改善箇所説明図

【改善対象部位詳細】

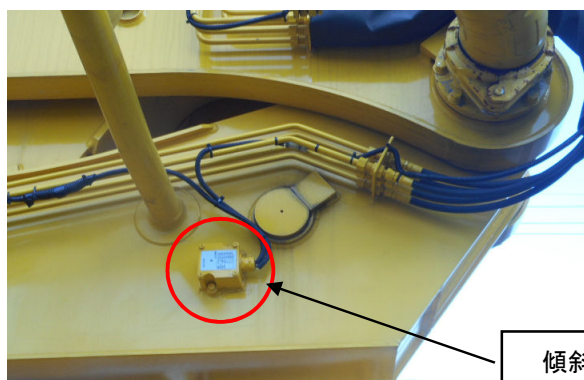
コンクリート作業車のブームの作動速度を制御する傾斜センサの防水性が不足しているため、センサ内部に雨水等が浸入し、基板が損傷することがある。また、コントローラの制御プログラムが不適切なため、傾斜センサからのデータ通信が途絶えると、コントローラが誤った情報で速度制御を行い、ブームの速度を正しく制御できないおそれがある。

全車両、傾斜センサを対策品に交換し、コントローラのプログラムを変更する。
